改善箇所説明図

基準不適合発生箇所

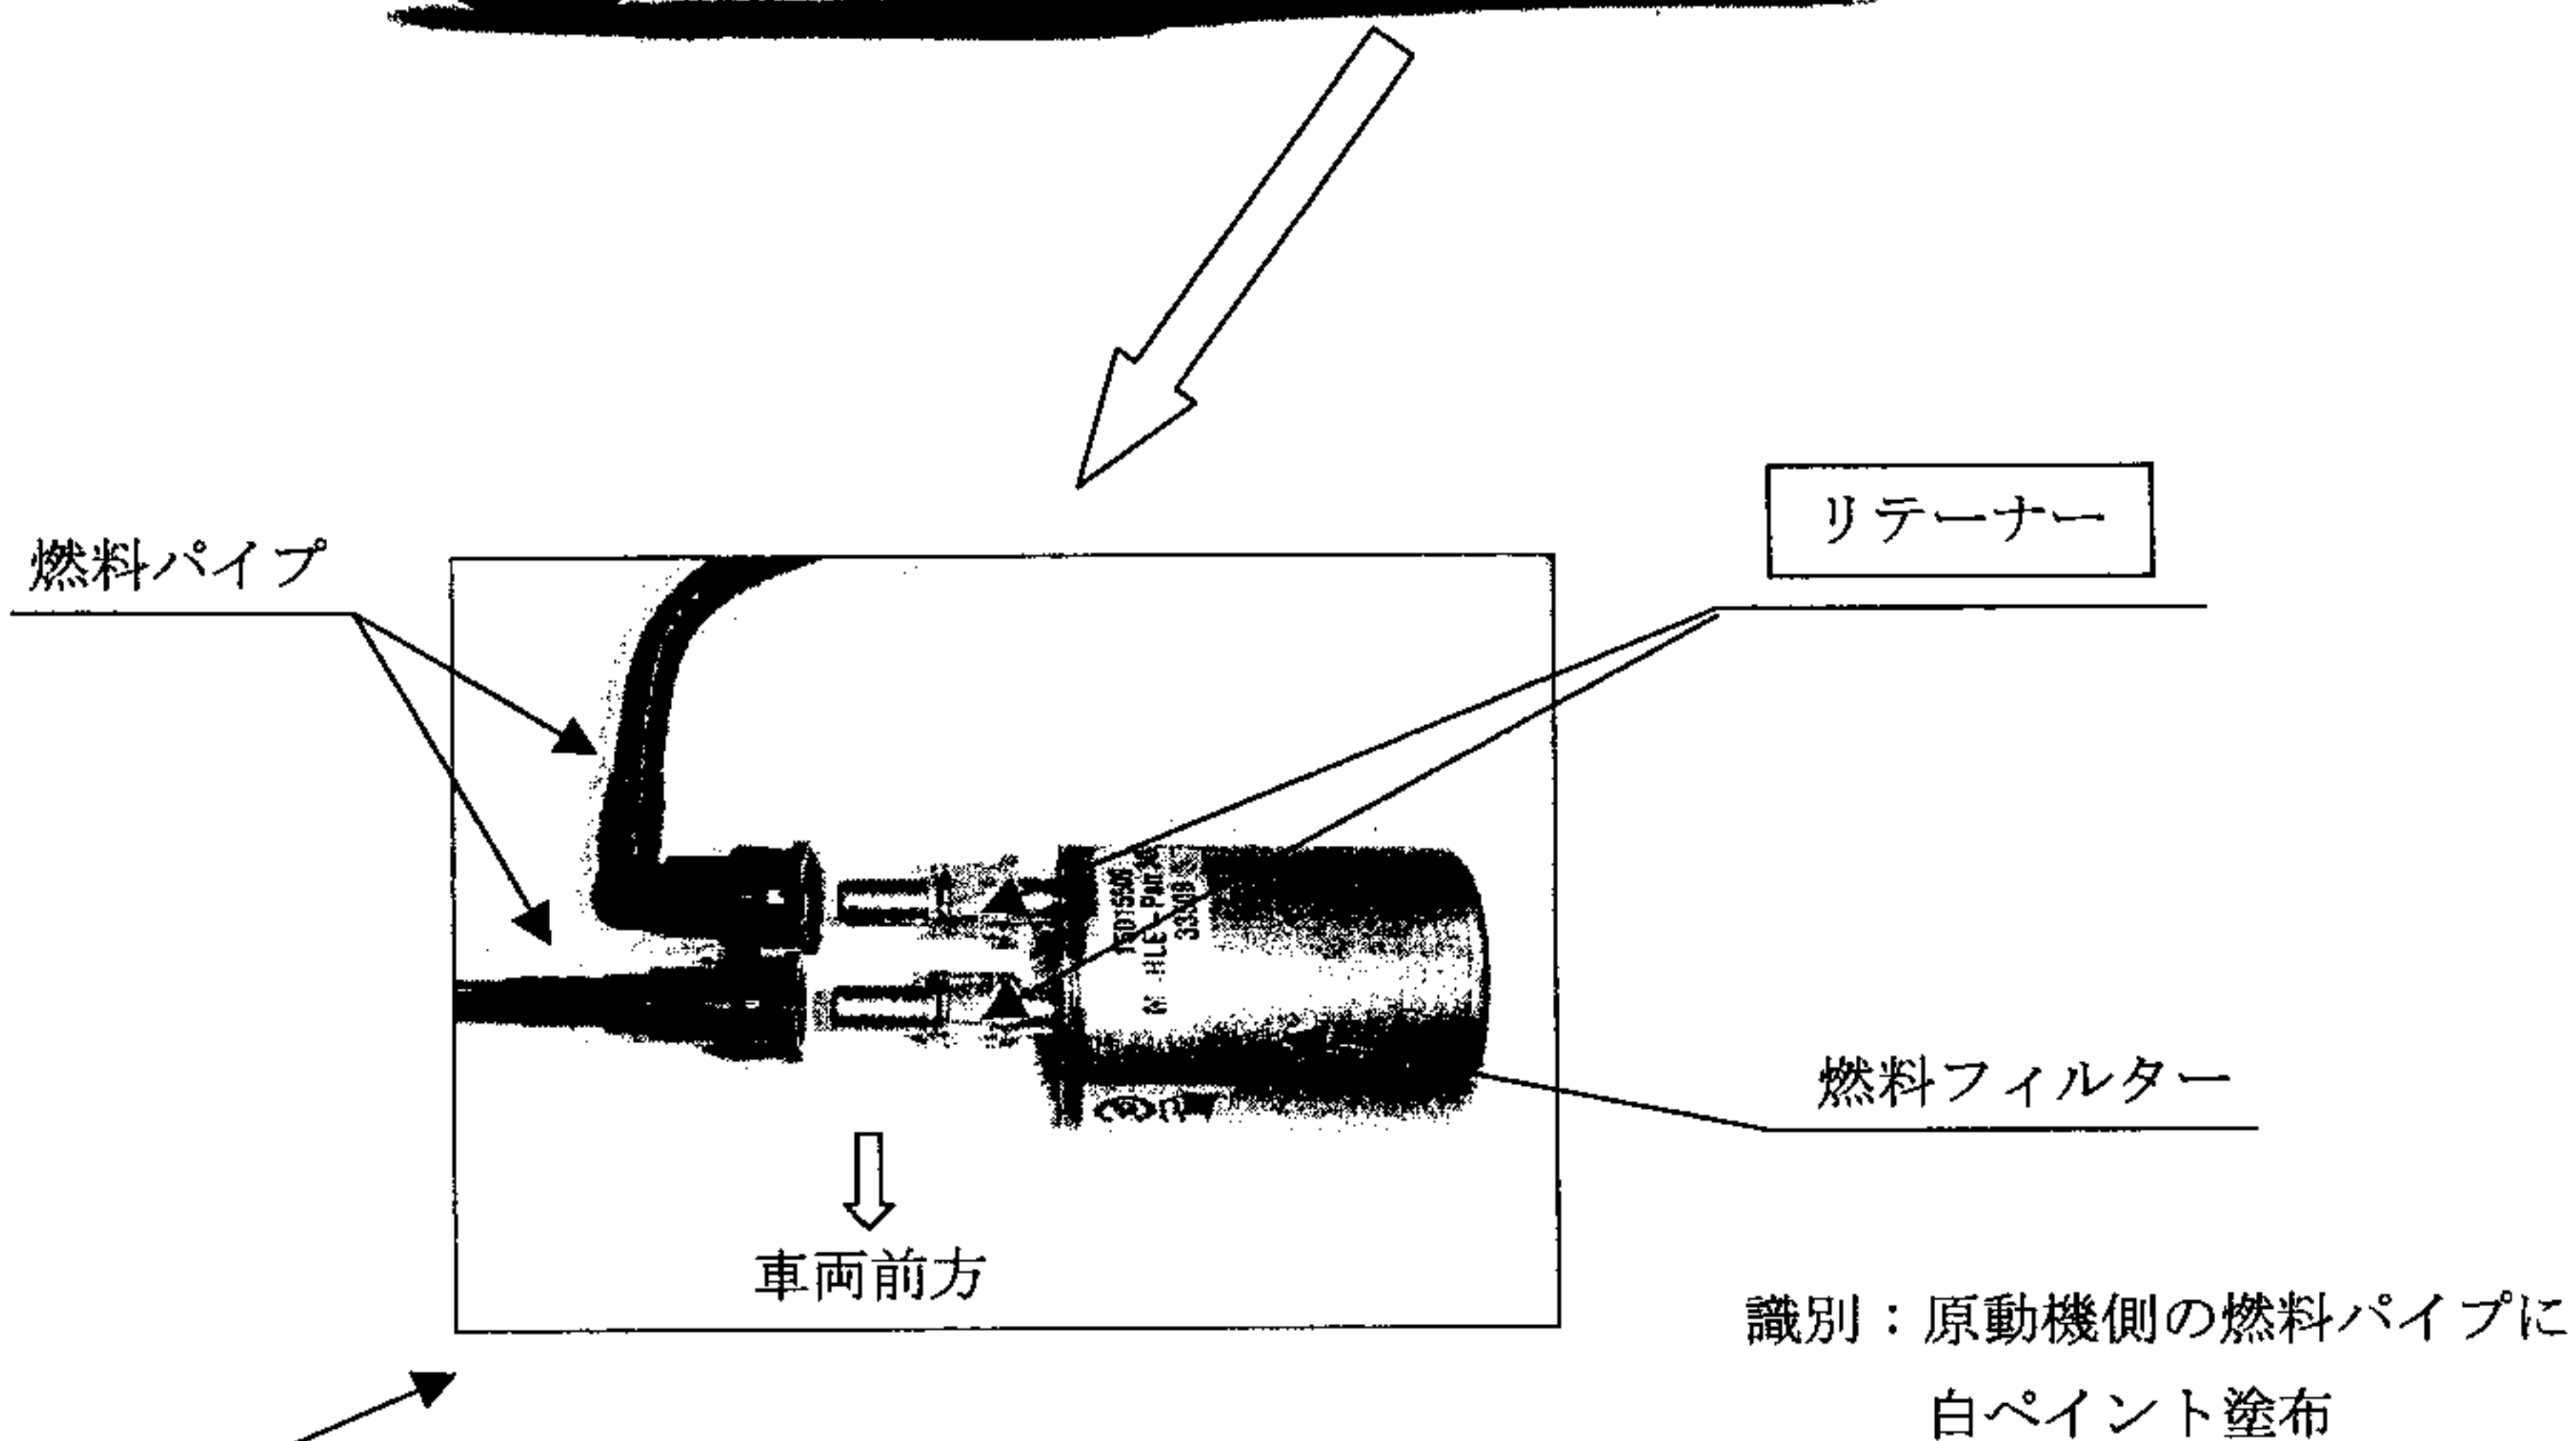
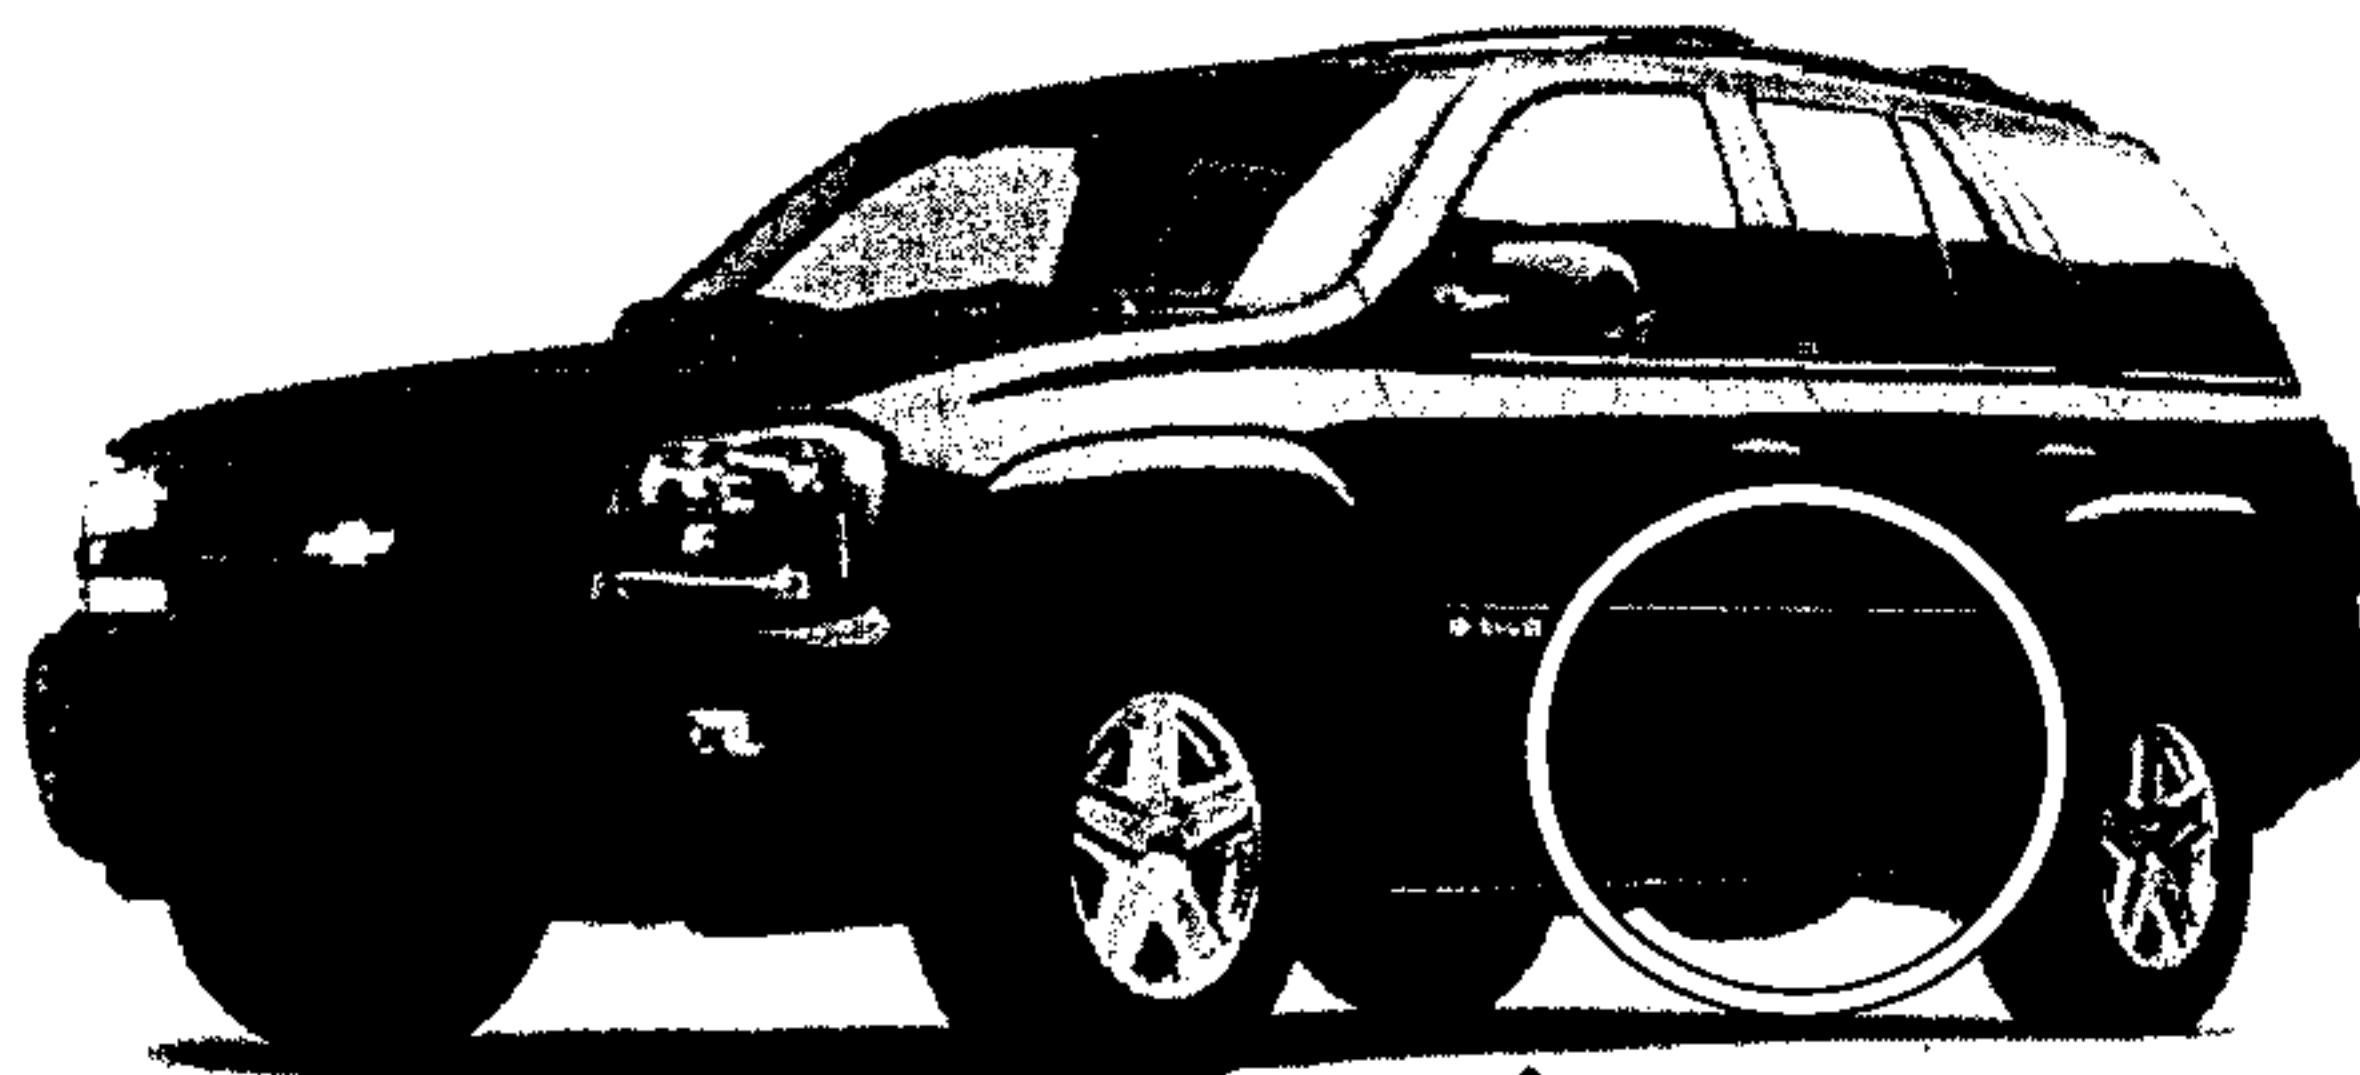
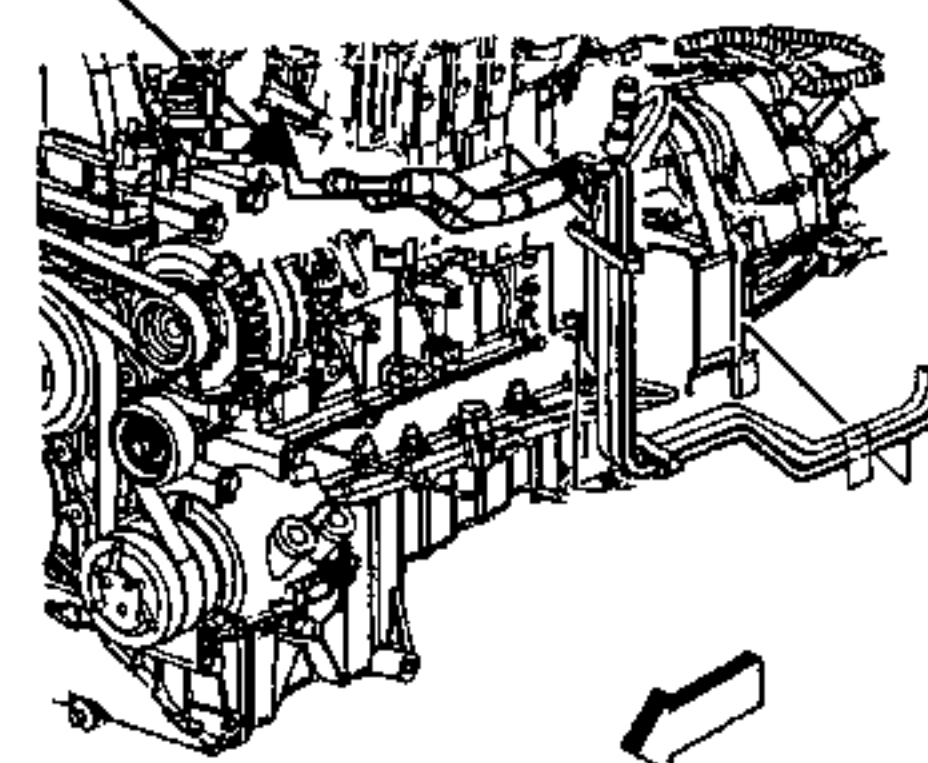
燃料装置において、燃料フィルターと燃料パイプとの接続部のリテーナー（接続用の留具）の形状が不適切なものがあるため、走行中の振動等により、当該接続部が外れて燃料が漏れ、最悪の場合、火災に至るおそれがある。

全車両、当該燃料パイプの接続部のリテーナーを良品と交換する。
